ს ა ე ქ ს პ ე რ ტ ო დ ა ს კ ვ ნ ა

ქ.თბილისში, სამგორის რაიონში, ს/კ 01.19.18.003.061 ენერგოეფექტური ბლოკის საწარმოს პროექტი

საექსპერტო დასკვნა

ობიექტის დანიშნულება: ენერგოეფექტური ბლოკის საწარმო

მისაწვდომი გარე პანდუსი

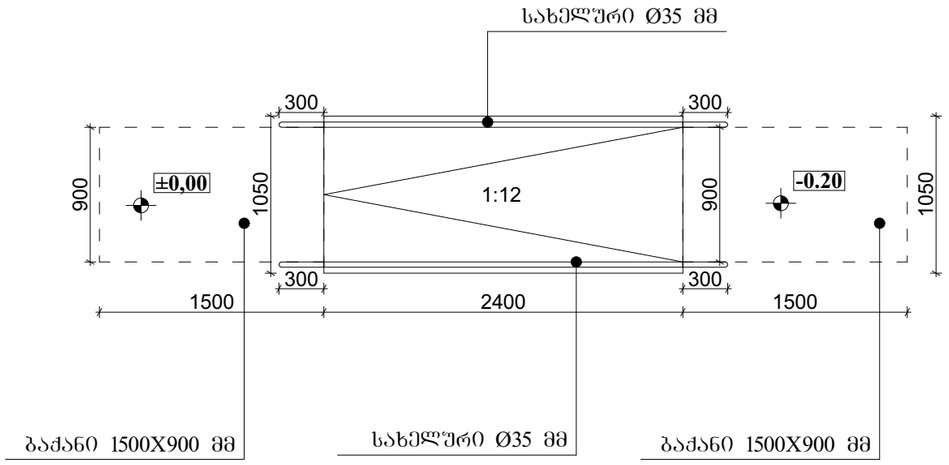
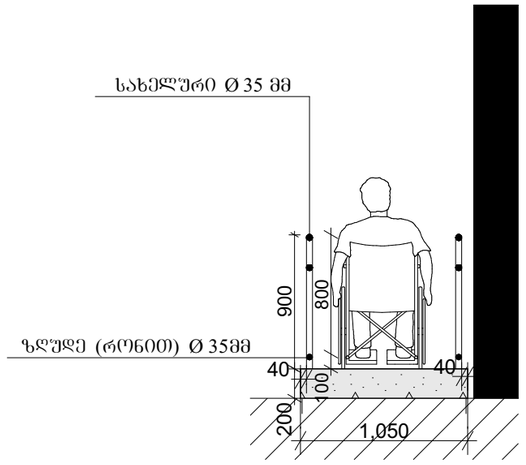
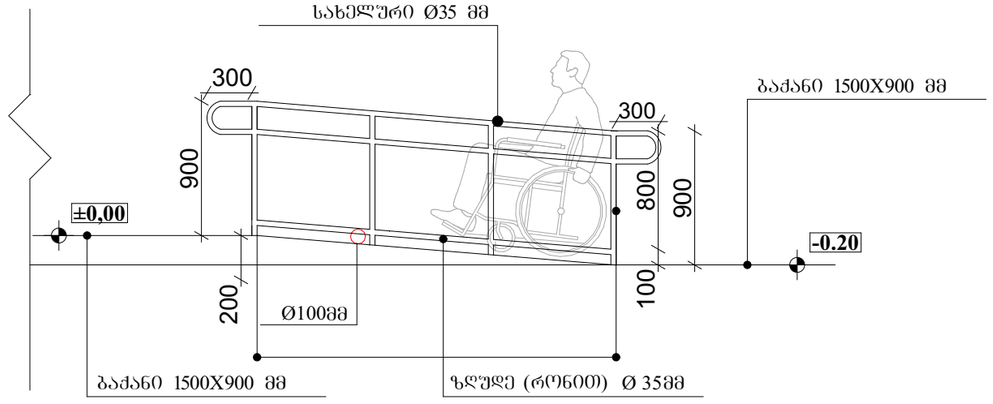
- მისაწვდომი სვლაგეზის შემადგენელი გარე პანდუსების გრძივი ქანობი არ აღემატება 1:12-ს, 405.2 ქვეთავის შესაბამისად;
- მისაწვდომი სვლაგეზის შემადგენელი გარე პანდუსების განივი ქანობია მაქს. 1:48, 405.3 ქვეთავის შესაბამისად;

- პანდუსების ზედაპირები არის მყარი და არასრიალა, 302 და 405.4 ქვეთავვების შესაბამისად;
- პანდუსების სვლის ამაღლება შეადგენს 200 მმ-ს, შესაბამისად, არ აღემატება 750 მმ-ს, 405.6 ქვეთავის შესაბამისად;

- პანდუსების თავსა და ბოლოში მოწყობილია ბაქნები, 405.7 ქვეთავის შესაბამისად;
- ბაქნების განივი დახრა არ აღემატება 1:48-ს, 405.7.1 ქვეთავის შესაბამისად;
- ბაქნების თავისუფალი სიგანე ტოლია მისკენ მიმავალი პანდუსის სიგანისა, 405.7.2 ქვეთავის შესაბამისად;

- ბაქნების თავისუფალი სიგრძეა არანაკლებ 1500 მმ, 405.7.3 ქვეთავის შესაბამისად;
- სადაც გზა-კარი პანდუსის ბაქნების მომიჯნავედ მდებარეობს, მანევრირებისათვის საჭირო თავისუფალი სივრცე გადადის ბაქნის ფართობზე, თუმცა აღნიშნული დასაშვებია 405.7.5 ქვეთავის შესაბამისად.

- ვინაიდან პროექტით გათვალისწინებული პანდუსის ამაღლება შეადგენს 200 მმ-ს, ე.ი აღემატება 150მმ-ს, 405.8 ქვეთავის შესაბამისად, პანდუსები უზრუნველყოფილია სახელურებით.

- სახელურები პანდუსის სვლას უწყვეტად მიუყვება, როგორც ამას 505.3 ქვეთავი მოითხოვს;
- სახელურების განთავსების სიმაღლე 900 მმ-ია, რაც პასუხობს 505.4 ქვეთავის მოთხოვნებს;

- სახელურების განივკვეთი წრიულია და მისი დიამეტრი შეადგენს 35 მმ-ს, 505.7.1 ქვეთავის შესაბამისად, და არ ტრიალებს ბუდის საზღვრებში, რითაც პასუხობს 505.9 ქვეთავის მოთხოვნებს;

- პანდუსების სახელურები გრძელდება ბაქნებთან სულ მცირე, 300 მმ-ით და შეესაბამება 505.10.1 ქვეთავის მოთხოვნებს;
- პანდუსებსა და ბაქნებს ორივე მხარეს აქვს კიდის დამცავები 405.9 ქვეთავის შესაბამისად. პროექტით გათვალისწინებულია ზღუდე რონით (რელსით), რომლის სიმაღლე 100 მმ-ია და შეესაბამება 405.9.2.2 ქვეთავის მოთხოვნებს.

მისაწვდომი ტუალეტი

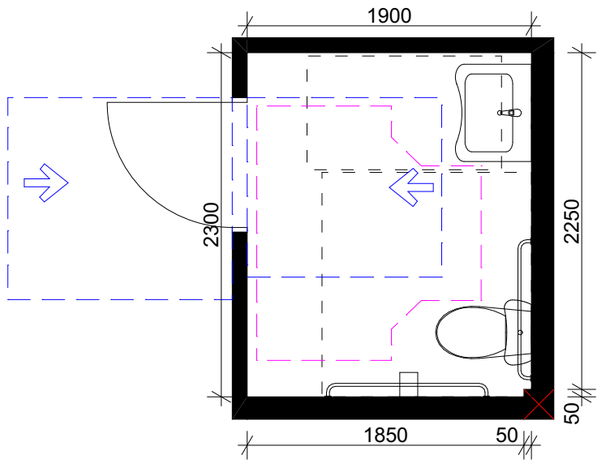
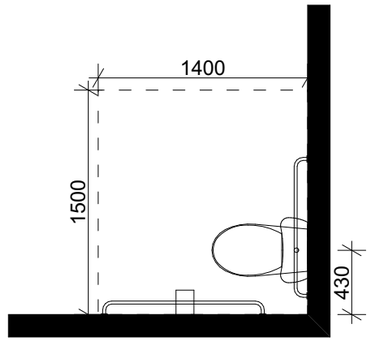
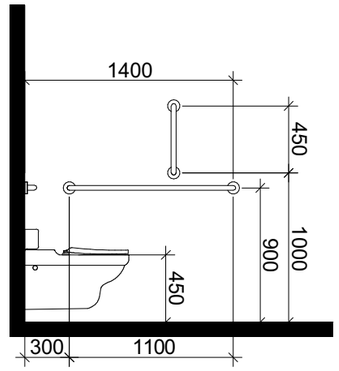
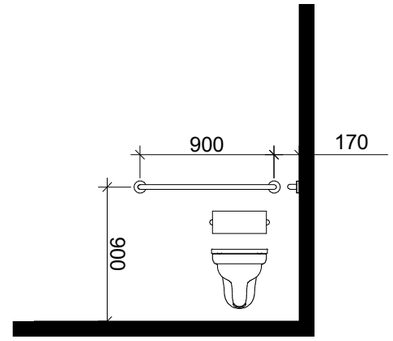
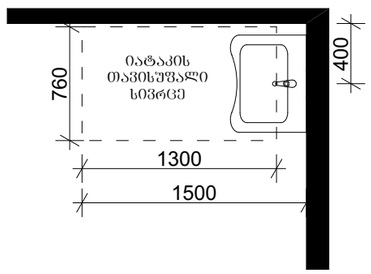
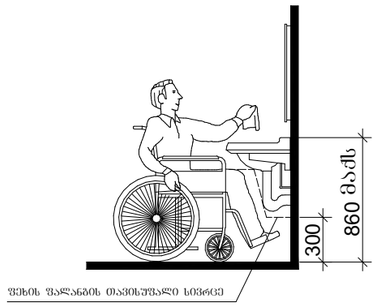
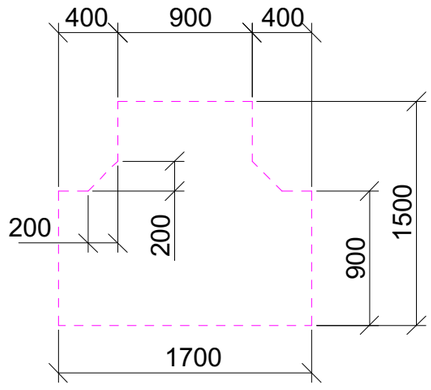
- ტუალეტის ოთახში უზრუნველყოფილია საპროექტო შენობისათვის განკუთვნილი T-ს ფორმის მოსატრიალებელი სივრცე, რაც შეესაბამება 603.2.1 ქვეთავის მოთხოვნას.
- ტუალეტის ოთახის კარის გაღებისას, იგი არ იჭრება მოწყობილობებისათვის განკუთვნილ იატაკის თავისუფალ სივრცეებში, რაც შეესაბამება 603.2.2 ქვეთავს.

- უნიტაზის განთავსებულია კედელთან ახლოს და უნიტაზის ცენტრიდან კედლის ზედაპირამდე მანძილი განსაზღვრულია არაუმცირეს 400 და არაუმეტეს 450 მმ-ით, რაც შეესაბამება 604.2 ქვეთავის მოთხოვნას.
- უნიტაზთან მოწყობილია იატაკის თავისუფალი სივრცე 1400 მმ სიღრმისა და 1500 მმ სიგანის სახით, სადაც არ იჭრება რაიმე სახის დეტალი, რაც აკმაყოფილებს 604.3 ქვეთავის მოთხოვნას.
- უნიტაზის დასაჯდომის სიმაღლე განთავსებულია 450 მმ-ზე იატაკის ზედაპირიდან, რაც შეესაბამება 604.4 ქვეთავს.
- უნიტაზთან მოწყობილია ხელჩასაჭიდი ძელები 604.5 ქვეთავის მოთხოვნების დაცვით.
- უნიტაზთან მოწყობილი ძელები შეესაბამება 609 ქვეთავის მოთხოვნებს.

- ხელსაბანთან მოწყობილია იატაკის თავისუფალი სივრცე, 606.2 ქვეთავის შესაბამისად.
- ხელსაბანის განთავსების სიმაღლე შესაბამისობაშია 606.3 ქვეთავის მოთხოვნასთან.
